Oggetto: Istanza per il rilascio del provvedimento autorizzatorio unico Regionale ai sensi dell'art. 27 bis e del D.Lgs n. 152/2006 e s.m.i. relativo al progetto "Termoli Sustainable Expansion Project". RICHIESTA INTEGRAZIONI TECNICHE IN MERITO.

In riferimento alla richiesta in oggetto di cui al protocollo n. 10341/2026 del 08.07.2026, in particolare in merito a quanto concerne la vulnerabilità del sito rispetto a fenomeni di esondazione, si conferma cio' che è stato ampiamente trattato nella relazione tecnica allegata al progetto del termossidatore (vedi ALL. A Relazione tecnica) che si allega alla presente.

Fig.5 – Quote rilievo DTM del Ministero

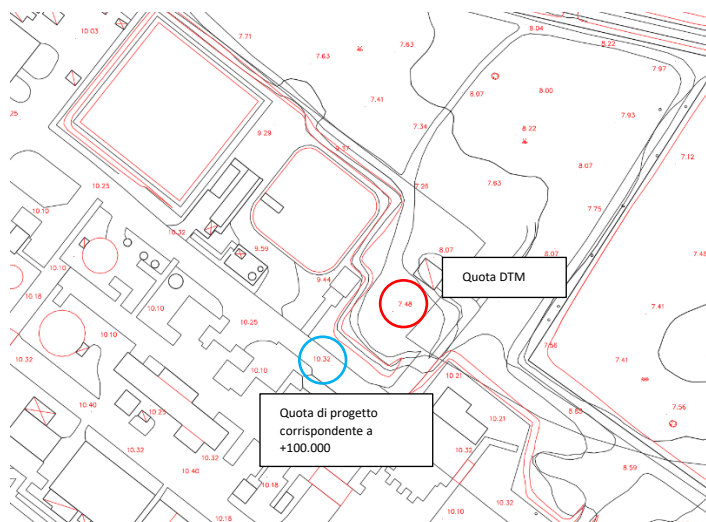
- l'area di intervento è attualmente ubicata **alla quota più gravosa pari a 7,48 m s.l.m. del DTM**, Pertanto è prevista la realizzazione di un rilevato tale da riportare la quota di progetto a +100.000 ovvero **10,32 m s.l.m. > 7,48 m s.l.m.**;

di circa 10,32 m s.l.m., non sarà interessata da fenomeni alluvionali, essendo la quota del rilevato superiore alla quota massima di inondazione prevista pari a 8,26 m;

10,32 m s.l.m. > 8,26 m s.l.m.
